東海第二発電所の設計及び工事の計画の変更に係る申請概要

2022年 10月31日

日本原子力発電株式会社

設計及び工事計画変更認可申請書　申請内容（1／4）

緊急時対策所非常用送風機の構造及び原動機出力の変更概要

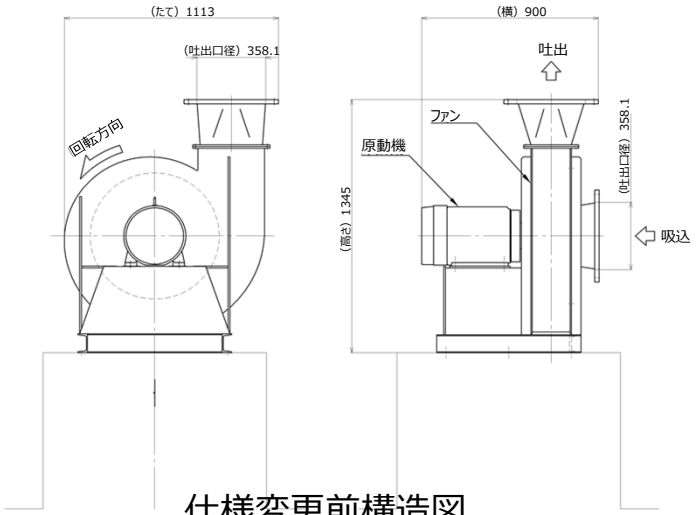
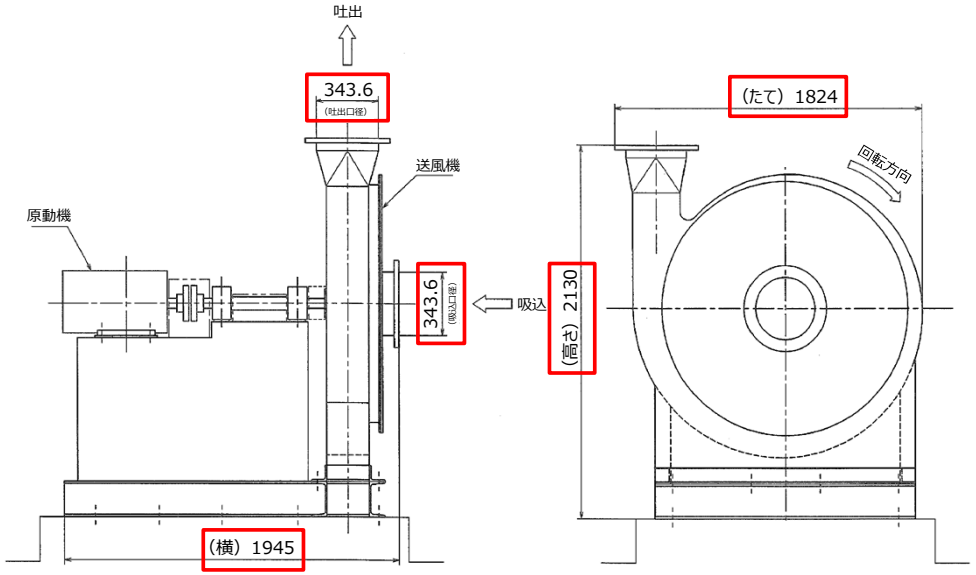
詳細設計に伴い，当該系統の送風機に要求される [redacted] m³/h※1を確保するため，緊急時対策所非常用送風機の構造及び原動機出力※2を変更する。

変更前	変更後	変更理由
吸込口径	mm	358.1※3	343.6※3	詳細設計に伴う型式変更
吐出口径	mm	358.1※3	343.6※3	同上
たて	mm	1113※3	1824※3	同上
横	mm	900※3	1945※3	同上
高さ	mm	1345※3	2130※3	同上
原動機出力	kW／個	15	22	同上
送風機重量	kg／台	820	3120	同上

※1 最大風量：[redacted] m³/h　※2 変更後のSA時の負荷容量215.8kWに対して，緊急時対策所用発電機出力1380kWであり，十分な余裕がある。
※3 公称値を示す。

緊急時対策所非常用フィルタ装置の構造の変更概要

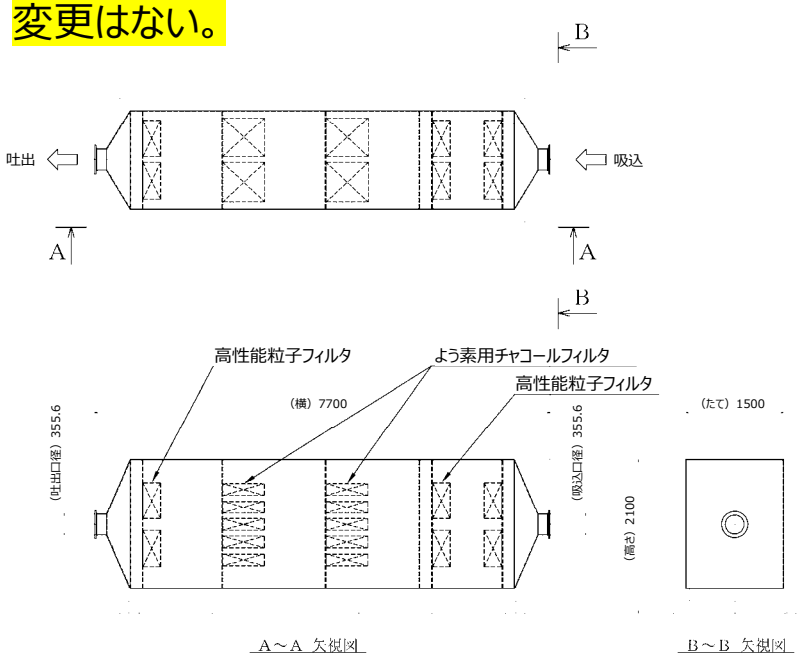
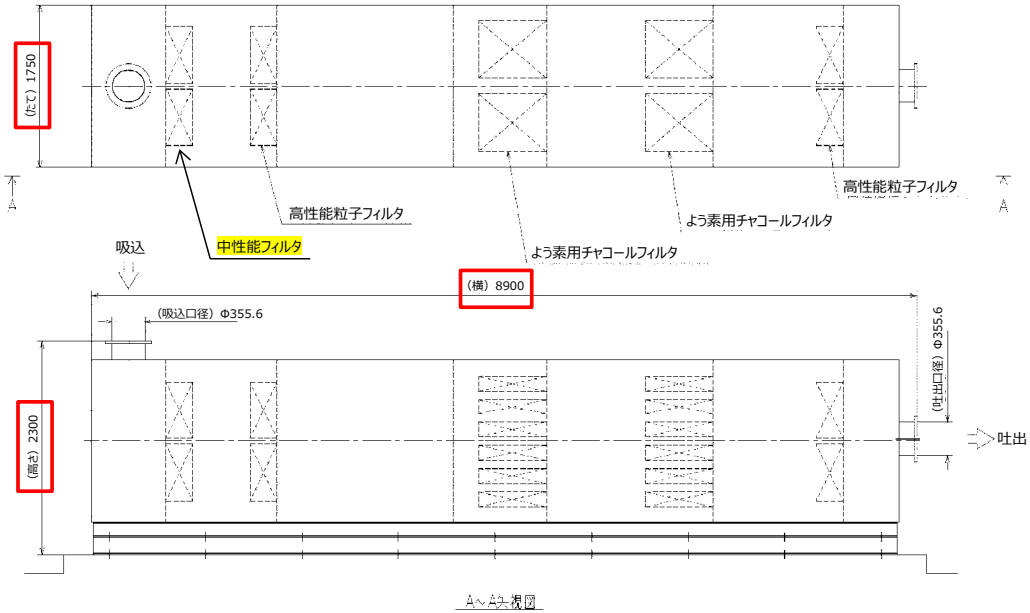
詳細設計に伴い，緊急時対策所非常用送風機の構造変更による配管取合い及び電気ヒータ・フィルタのメンテナンススペースを踏まえて，緊急時対策所非常用フィルタ装置の構造を変更する。なお，居住性確保に要求されるフィルタ効率に変更はない。

変更前	変更後	変更理由
たて	mm	1500※	1750※	詳細設計に伴うもの
横	mm	7700※	8900※	同上
高さ	mm	2100※	2300※	同上
フィルタ装置重量	kg／基	11200	13400	同上

仕様変更前構造図

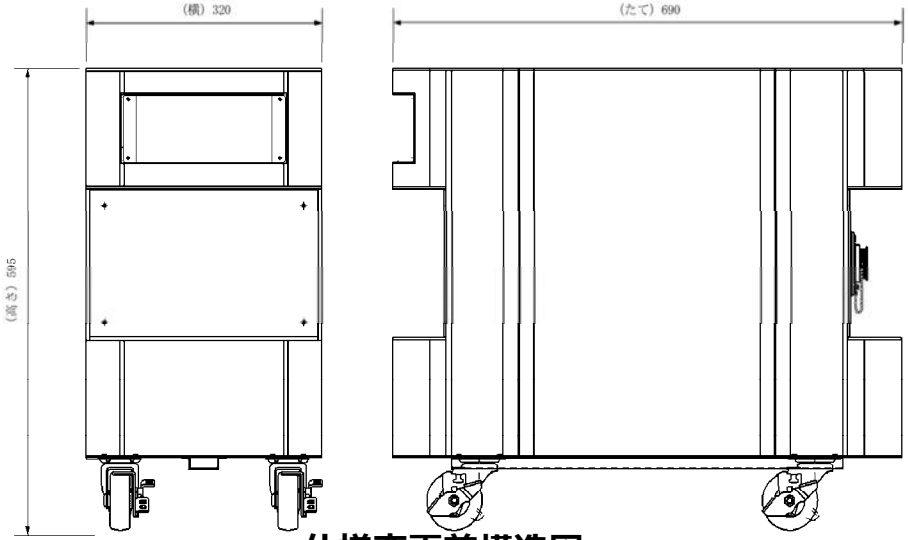
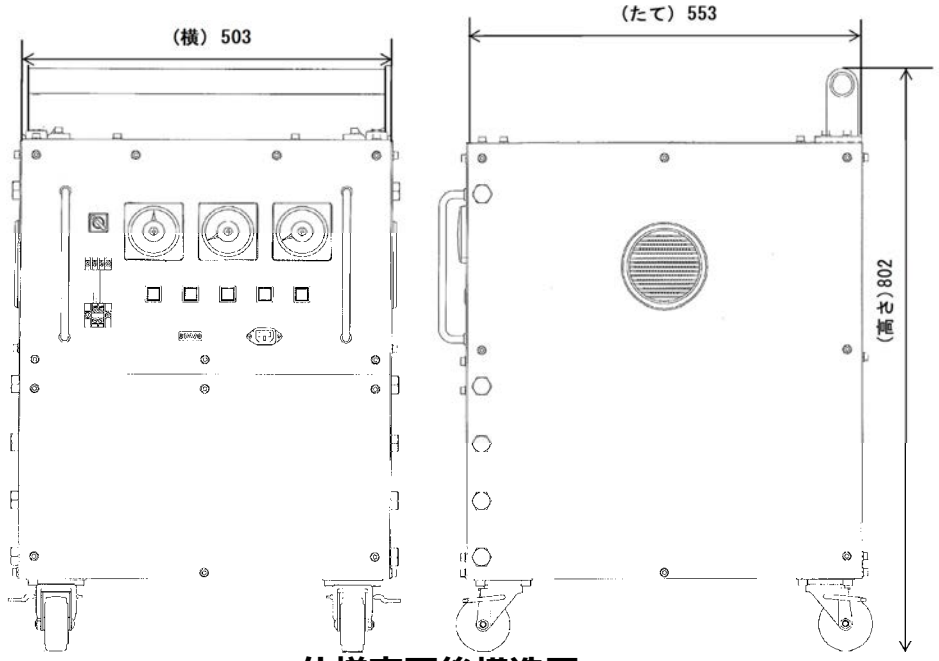
2018年（平成30年）10月18日に認可された当該蓄電池は製造会社が事業停止したことにより，購入できなくなったことから，要求仕様を満たす他製造会社の蓄電池に仕様変更する。なお，設置変更許可については以下の理由から変更申請は行わない。（2022年4月8日の設置変更許可申請に関する面談にて，ご説明済み）

要目表変更前	要目表変更後	備考
種類	–	リチウムイオン電池	変更なし	
容量	Wh/個	780	808	逃がし安全弁（自動減圧機能）の作動に用いる電磁弁を24時間作動させるために必要な672Wh/個以上で設定している。
電圧	V	125	変更なし	
主要寸法（公称値）	mm	たて690，横320，高さ595	たて553，横503，高さ802	製造会社の標準筐体使用により，寸法を変更した。
重量	kg	55	120	製造会社の標準筐体使用により，筐体の材質がアルミ製から鋼製に変更になり重量が増加した。なお，変更後の蓄電池の重量増加に伴う可搬性への影響については，1名で運搬可能なことを確認済み。
個数	–	2（予備1）	変更なし	逃がし安全弁（自動減圧機能）2個の作動に必要な電力を確保するために必要な個数として，1セット2個及び故障時のバックアップ用として予備1個を保管する。
保管場所	–	[redacted] EL.18.00 m	変更なし	[redacted]に保管する。（添付配置図参照）
取付箇所	–	[redacted] EL.18.00 m 自動減圧系（A，B）継電器盤 ,2個	変更なし	自動減圧系（A，B）継電器盤内の端子台に接続する。 （添付配置図参照）

【工認 Ｖ-6図面】

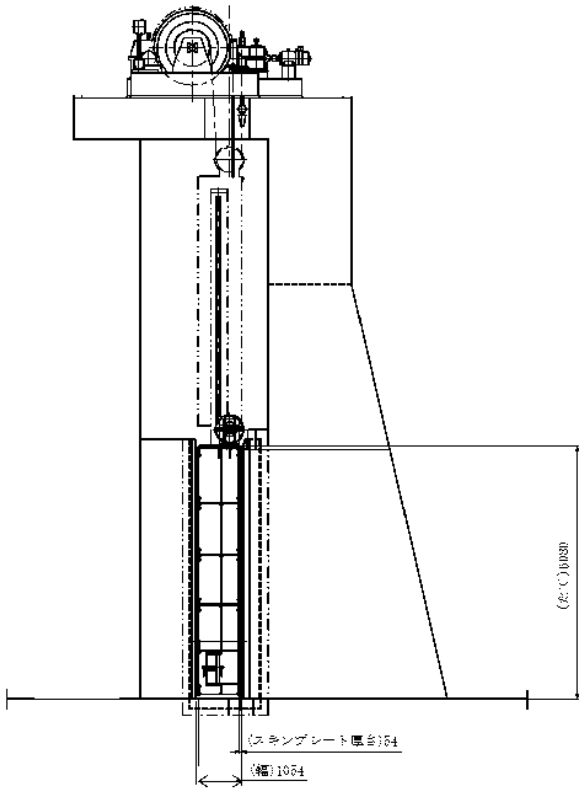
浸水防護施設のうち防潮扉２の工事計画を確認したところ，要目表のうち「躯体」部の材料に，SM570 （支持杭の材料）の記載があることから，次紙に記載の通り「SM570」の記載を削除し，工事計画の変更手続きを行う。

（図面に支持杭の記載無し）

【防潮扉2 詳細設計図】

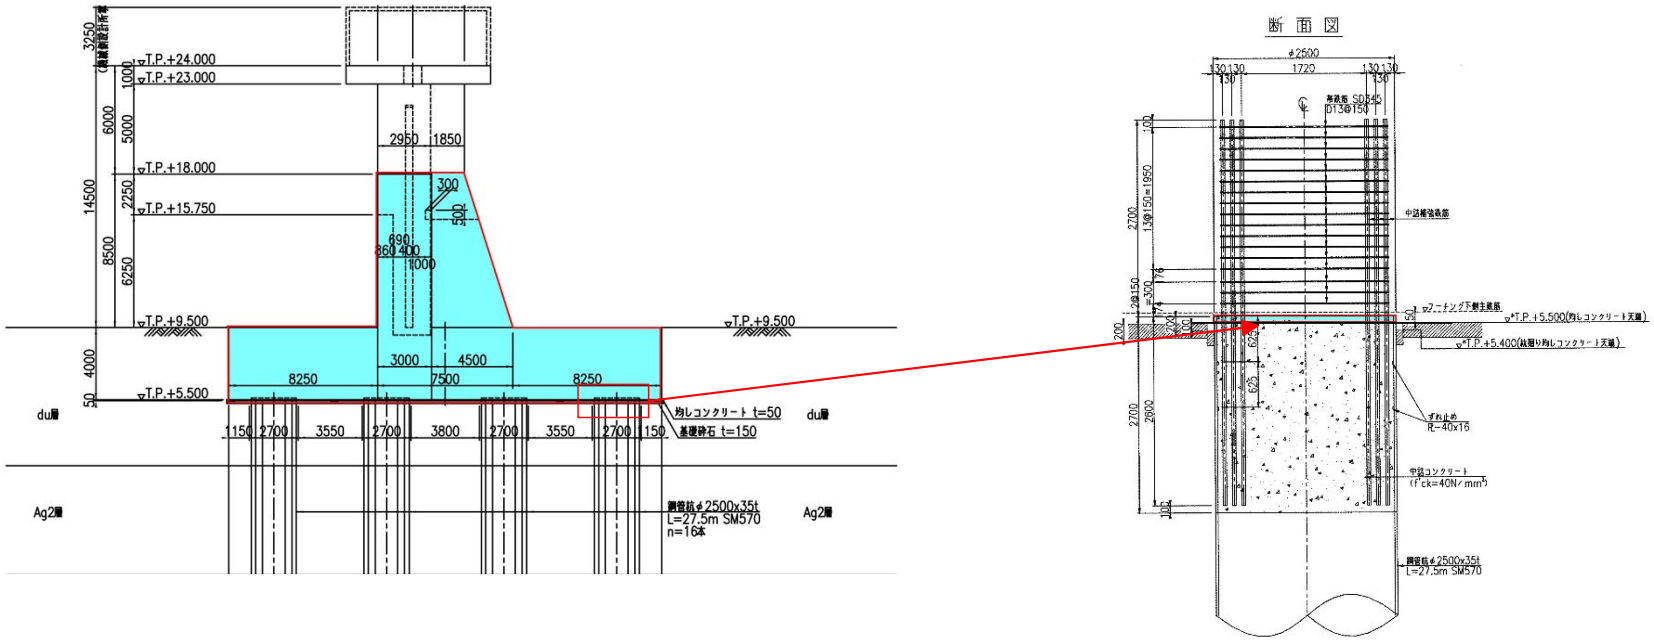
防潮扉2の躯体には，支持杭が100mm埋め込まれている構造となっていることから，前頁記載はこの部分に該当する。

しかし，防潮扉２と同様な構造の建物・構築物は，いずれも躯体に支持杭が埋め込まれているにもかかわらず，要目表に支持杭の記載はない。
（例：主排気筒，取水構造物，緊急時対策所建屋）
なお，防潮扉2の支持杭の材料「SM570」は，工認添付資料（耐震・強度計算書）にて示している。

上記より，防潮扉2の技術基準適合性に問題は無いものの，要目表の「躯体」における「SM570」記載は適切でないことから，「SM570」の記載を削除し，工事計画の変更手続きを行う。

本記載を削除
